**Referat für Stadtplanung
und Bauordnung**
Lokalbaukommission
Untere Naturschutzbehörde
Untere Denkmalschutzbehörde
PLAN HAIV-21V

Wiener Pl. , Fl.Nr. /, Gemarkung Sektion IX
Münchner Markthallen - Markt am Wiener Platz
Aktenzeichen: 613-5.2-2018-5545-21

Zu dem zugeleiteten Beschlussentwurf wird wie folgt Stellung genommen:

Wiener Platz

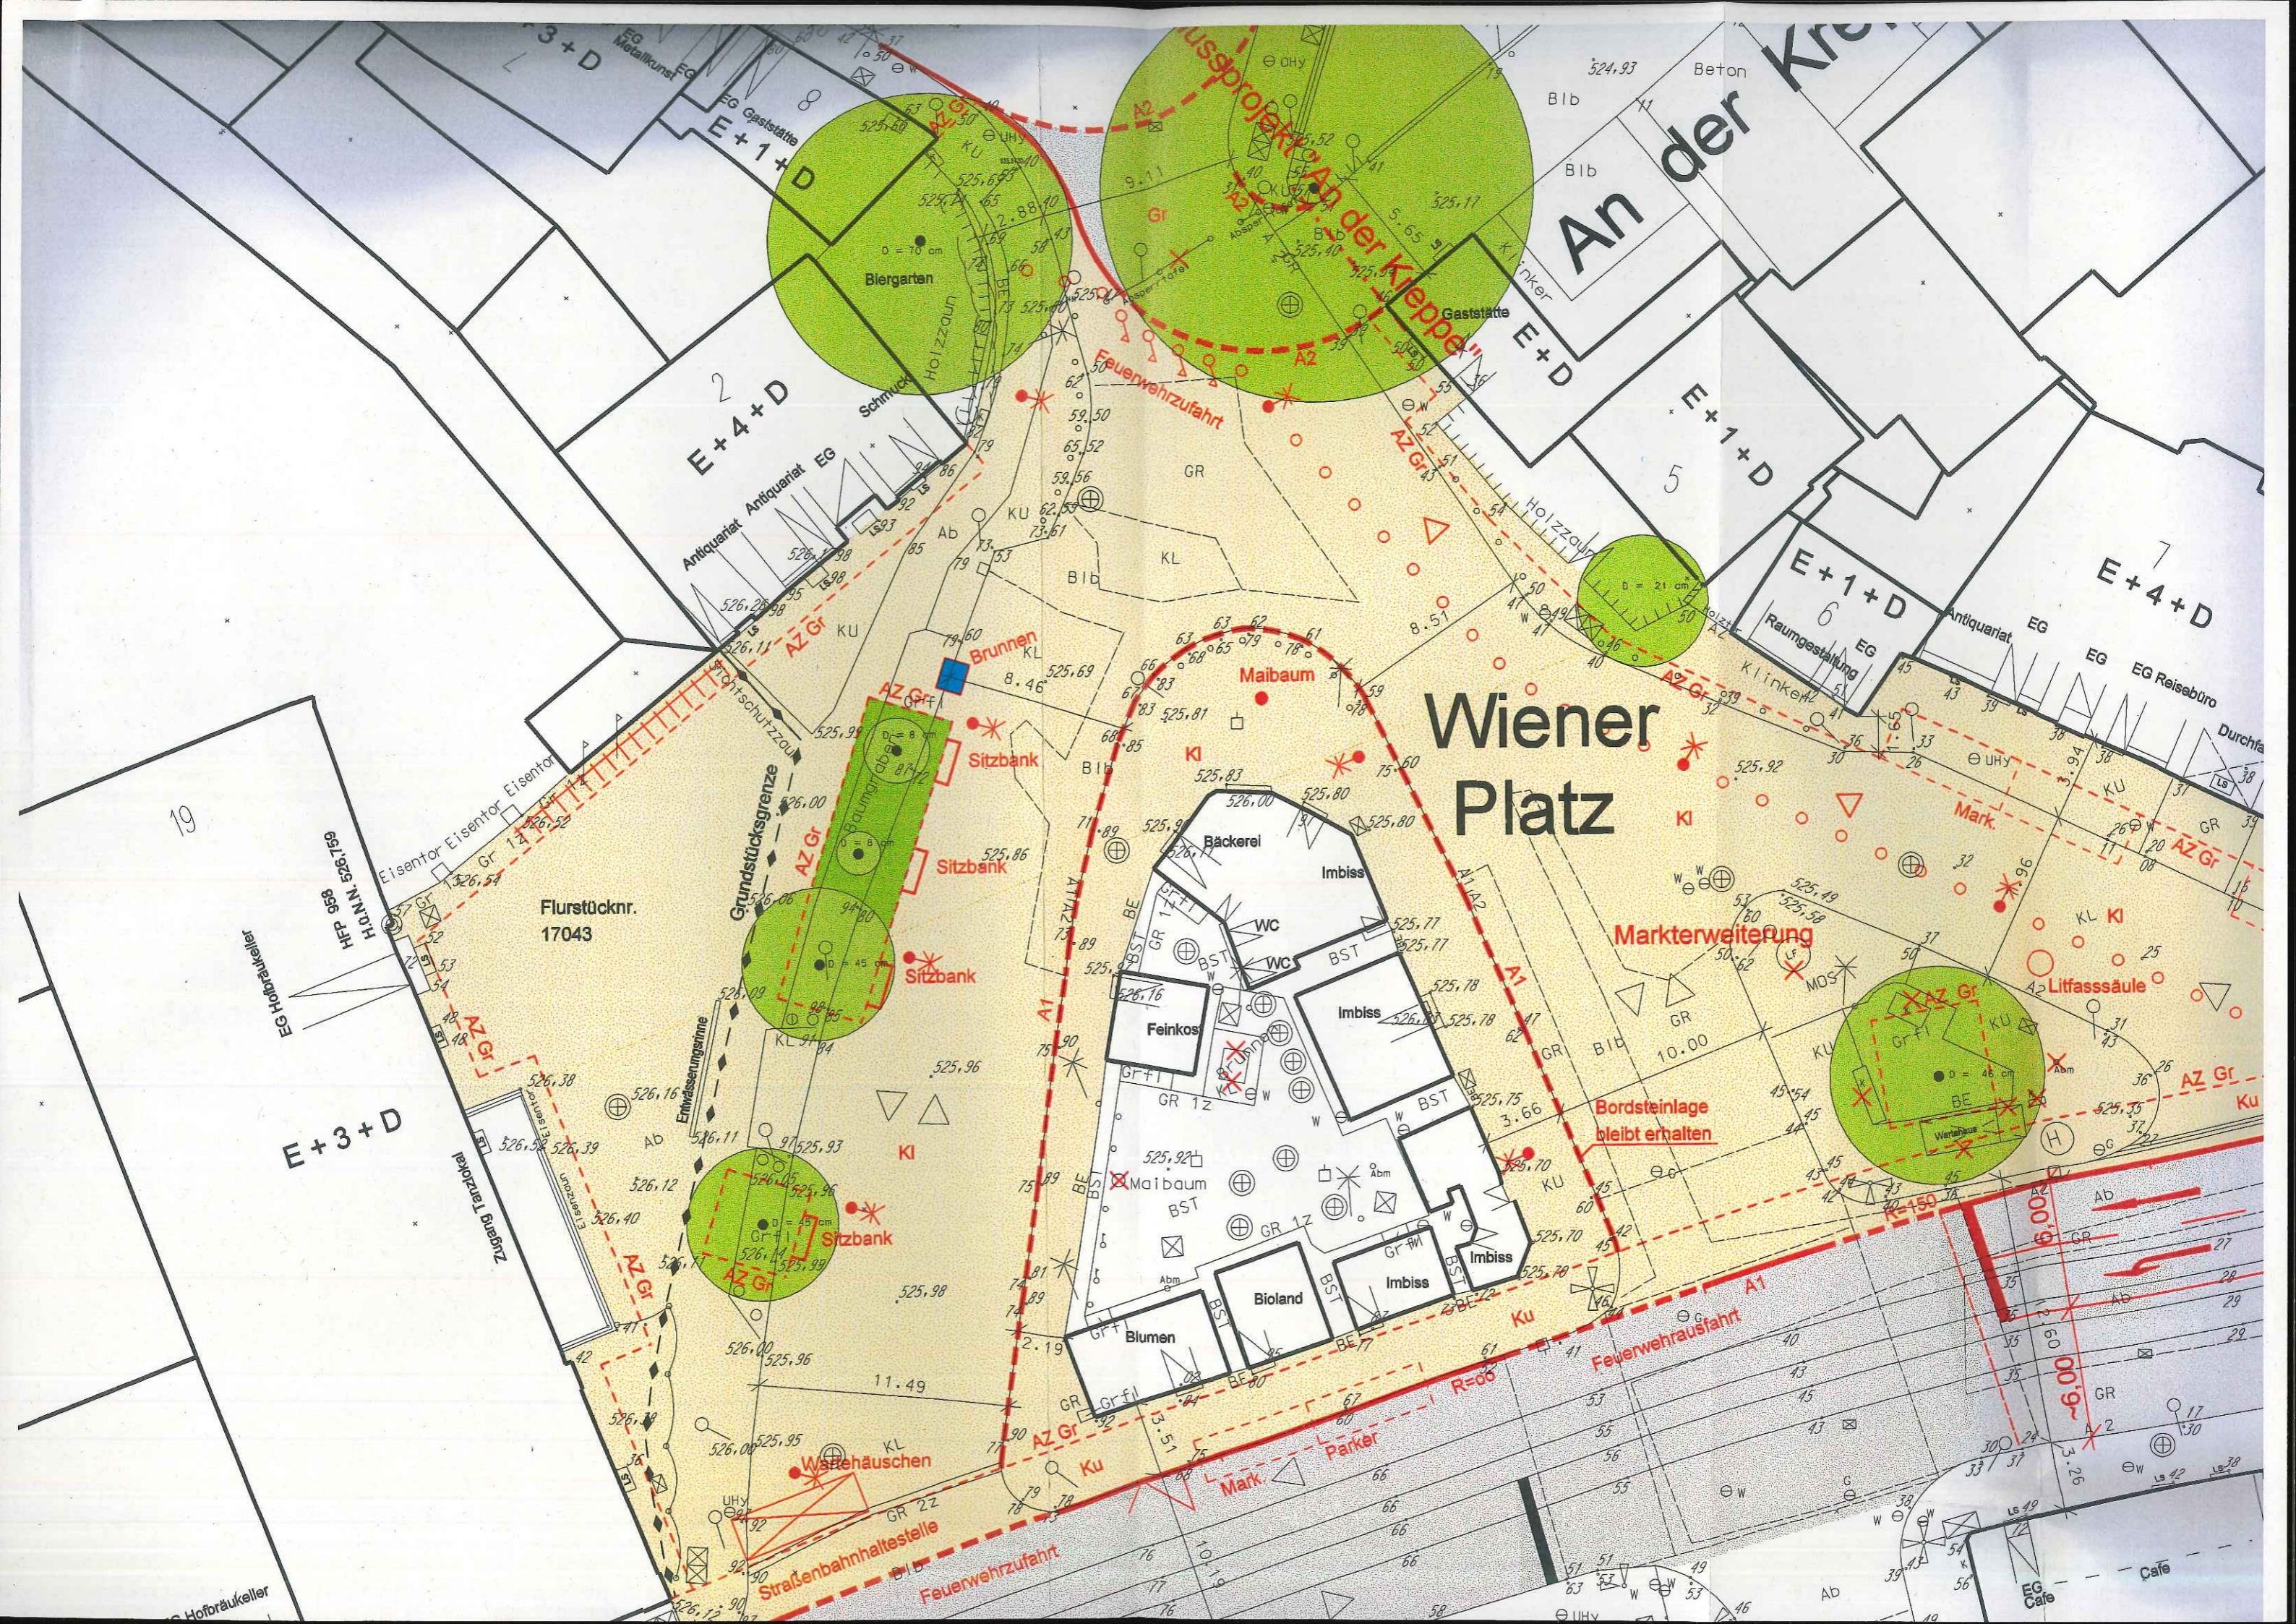
Die Umgestaltung des Wiener Platzes wurde im Jahr 2002 durch die Regierung von Oberbayern mit Mitteln aus dem Bund-Länder-Städtebauförderungsprogramm Teil 1 – Grundprogramm – gefördert (ein Planauszug ist als Anlage beigefügt). Der innere Bereich des Wiener Platzes mit den bestehenden festen Marktbuden wurde damals nicht in die Neugestaltung mit einbezogen. Aus der Anlage 1 zum geplanten Beschluss wird aber deutlich, dass über diesen inneren Bereich hinaus, die Sanierung des Marktes erfolgen soll und somit geförderte Bereiche betroffen sein könnten.

Grundsätzlich ist eine Sanierung des Marktes am Wiener Platz möglich, es bedarf aber im Einzelnen der Klärung mit der Regierung von Oberbayern, ob die geplanten Maßnahmen mit den Zielen der Städtebauförderung vereinbar sind und somit von einer Rückforderung von Städtebaufördermitteln abgesehen wird.
